PARECER ÚNICO N° 360879/2016 (SIAM) e N° 3/2016 (Controle de Numeração) ADENDO AO PARECER ÚNICO N° 0510908/2015: MUDANÇA DE CONDICIONTE N° 12 DO PU N° 0510908/2015.

| INDEXADO AO PROCESSO: Licenciamento Ambiental | PA COPAM: 3652/2001/007/2013 | SITUAÇÃO: Sugestão pelo DEFERIMENTO | | |
| CÓDIGO: F-06-01-7 | ATIVIDADE OBJETO DO LICENCIAMENTO (DN COPAM 74/04): Postos revendedores, postos de abastecimento, instalações de sistemas retalhistas e postos flutuantes de combustíveis. | | | CLASSE 05 |

Figura 1. Caixa de coleta de efluente.

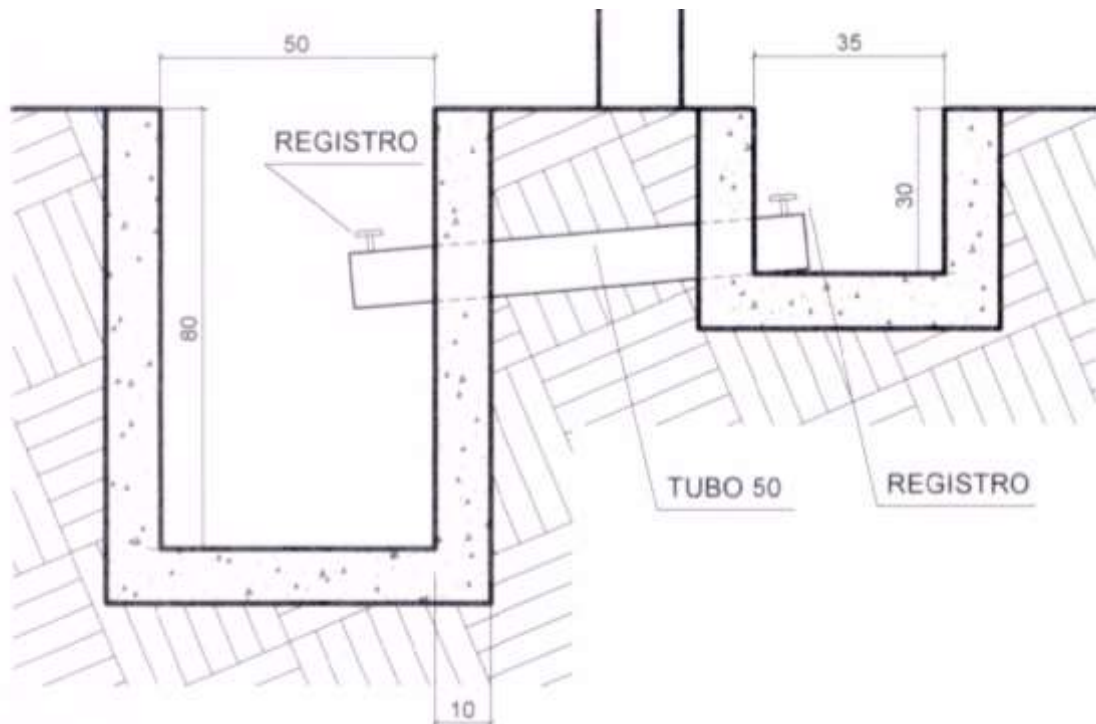
O empreendedor solicita alteração da condicionante supramencionada, alegando a realização da substituição da caixa separadora de água e óleo – SAO pela caixa de coleta de efluentes.

Segundo afirma o responsável técnico pelo empreendimento, as canaletas no depósito de resíduos sólidos foram construídas, contemplando ainda nesse sistema a implantação de uma caixa de passagem equipada com registro, seguida de uma caixa de coleta do efluente líquido oleoso (Figura 1).

Após a limpeza do depósito de resíduos sólidos, realizado quinzenalmente, o efluente é direcionado para uma caixa de coleta. Logo então, o material coletado na caixa é lançado manualmente na SAO através de tambores. Segundo informações apresentadas, a alteração se faz necessária, uma vez que o desnível e distância inviabilizaram a instalação das canaletas, bem como a sua interligação, sob a superfície, até a SAO. Oportuno notar que as alterações já se encontram implantadas.

No que tange a matéria ambiental, a mudança da condicionante não provocará nenhum prejuízo ao meio ambiente. O líquido oleoso proveniente do depósito de resíduos sólidos será coletado na caixa e em seguida encaminhado para a SAO, onde ocorrerá a separação da fase oleosa do efluente.

Diante de todo o exposto no presente parecer, somos pelo DEFERIMENTO do pedido de alteração da condicionante nº 12.
